## Merknadsskjema – Offentleg ettersyn & høyringar - Manger sentrum aust – PlanID 12602018000300

**Figur 1. VLFK sitt døme på ei ikkje-samanhengande byggjegrense**

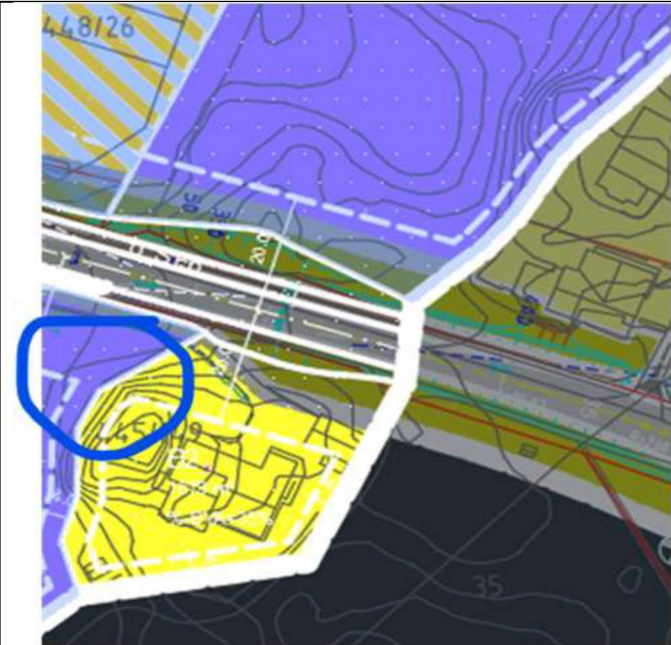
<p>opparbeidast i ei breidde på 7meter.</p> <p><b>7.</b>Vi meiner og at planframlegget burde vist fortau langs den kommunale vegen.</p> <p><b>8.</b>Det er vist byggjegrænse langs fylkesveg 525 på 20 meter. Denne må vise som ei samhengande linje gjennom utbyggingsområda, slik at det ikkje vert lagt til rette for ny utbygging innanfor byggjegrænsa.</p>	<p>5.2. i planomtalen.</p> <p><b>7. Ikkje tatt til følgje.</b> Kommunen har vurdert at fortau ikkje er naudsynt i næringsdelen av planområdet. Gåande og syklende nytter avkøyringa mot barnehage/helsehus. O_SF6 er utvida på ein slik måte at den dannar ein arm opp til BKB2.</p> <p><b>8. Ikkje tatt til følgje.</b> Dette punktet var fremja av Vestland fylkeskommune, som har blitt vegmynde for fylkesveggar i løpet av planarbeidet. Plankonsulent har vore i dialog (via e-post) med Tone Bøyum hjå VLFK om dette punktet 02.08 og 04.08.2020. VLFK tok ikkje formell stilling til det plankonsulenten presenterte.</p> <p>Plankonsulent har valt å ikkje syne ei samhengande byggjegrænse på 20 meter langs fylkesvegen. Dette grunna at dei privatrettslege bygge grensene mellom einskilde grunneigedomar då ikkje kjem fram av kartet (4 meter frå eigedomsgrense). Det har lite for seg å både syne samhengande byggjegrænse og 4 meter byggjegrænse mellom grunneigedomar, då det ikkje er høve til byggjetiltak utanfor desse grenselinjene uansett.</p>

**?** Vi meiner at byggjegrensa mot den planlagde fylkesvegen aust i planområdet ved BN4, del av FV. 565 – Arm mot Manger må haldast på 50 meter frå planlagt vegmidte. Dette for å ha rom for å byggje den prosjekterte løysinga.

**? Ikkje tatt til følgje.** Dette punktet vart òg teke opp med VLFK v/ Tone Bøyum via e-post 02.08 og 04.08.2020.

Plankonsulent og Alver kommune føreset at VLFK synar har synt til del av FV. 565-planen som ligg like aust for BKB2 og BN4, og ikkje like sør då dette vil medføre «tap» av betydeleg næringsareal.

I BN4 er byggjegrensa synt med 4 meter frå

føremålsgrænse/eigedomsgrense mot aust. Denne byggjegrensa er godt utanfor 50 meter frå senterlinje veg for «armen» i reguleringsplanen for FV. 565. Det vert difor ikkje gjort endringar på byggjegrensa i BN4.
